ZP/1-2/5/2022

Warszawa dnia, 01.03.2022 r.

*Dotyczy postępowania ZP/1/2022: „Budowa drugiego Pawilonu Medycznego w Zakładzie Opiekuńczo-Leczniczym przy ul. Mehoffera 72/74 w Warszawie na potrzeby działalności leczniczej Zakładu, wchodzącego w skład Stołecznego Centrum Opiekuńczo-Leczniczego Sp. z o.o. przy ul. Mehoffera 72/74 wraz z wyposażeniem.”*

## DO WYKONAWCÓW

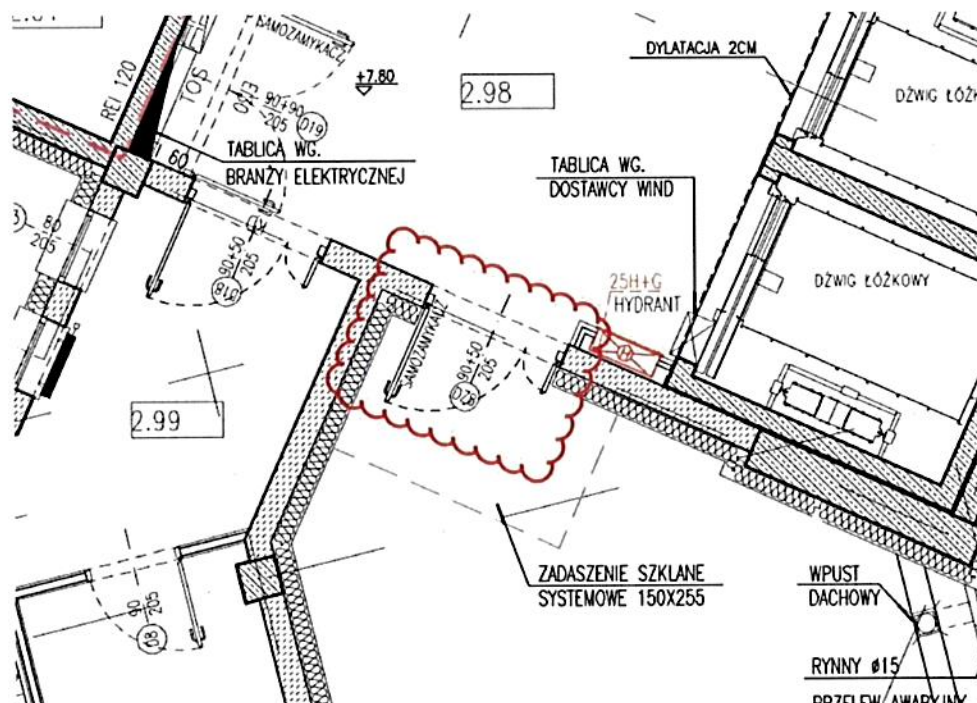
50. Dot. Poz. 179 d .1. 12 przedmiaru architektury - prosimy o wskazanie w dokumentacji drzwi aluminiowych oznaczonych symbolami DW3, DW7, DW8.

Skorygowana poz.188, poz.190.

Przedmiar skorygowany o dodatkowe pozycje 191,193.
